Dotazy, odpovědi a doplňující informace

k výběrovému řízení na akci:

Dostavba a rekonstrukce areálu společnosti HET 2. Etapa

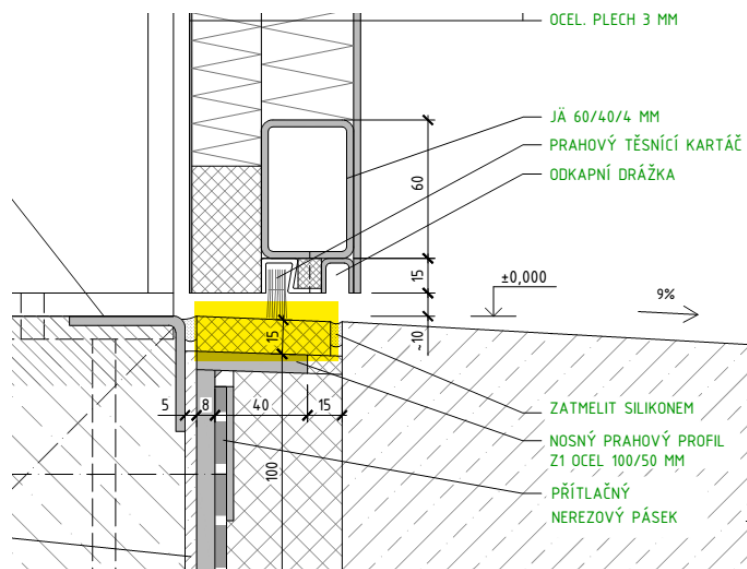
- PD předepisuje montáž nosné OK opláštění **až po provedení drátkobetonové desky** se vsypem. Toto řešení neumožní provedení střechy a její odvodnění před betonáží podlahy. Hrozí poškození podlahy se vsypem při zatékání nedokončenou střechou. Tento postup je neobvyklý a jeví se jako nevhodný. Doporučujeme kotvit OK opláštění již na úrovni základových pasů (prodloužit sloupy o 200 mm) a čistou podlahu provést až po montáži OK, kazet opláštění a zastřešení (pokud tomuto návrhu nebrání jiné důvody nám neznámé). Prosíme o odsouhlasení tohoto návrhu.

ODPOVĚĎ: Požadujeme ocenění varianty dle zadávací dokumentace. Vaše doporučení a upozornění bereme na vědomí, avšak nelze ho odsouhlasit.
